Povodí Labe, státní podnik

NAŠE ZNAČKA
PVZ/13/881/Hz/0

HRADEC KRÁLOVÉ
25.2.2013

Kanalizace a ČOV Záryby - stavební řízení

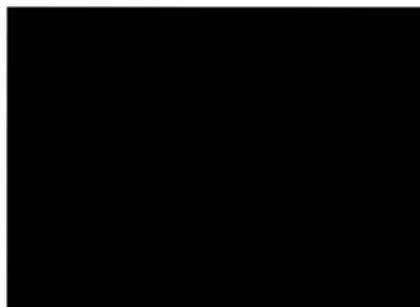
- SO 02.2 výustní objekt – požadujeme doplnit kótu základu stabilizačního betonového prahu, případně jeho hloubku pod úroveň štěrkového podsypu betonového základu. Kamenná rovnánina bude vysvahována v závislosti na poměru sklonu navazující břehové hrany a plynule na ni bude navazovat. Plochy navazující, doplněné zeminou, budou osety travním semenem.
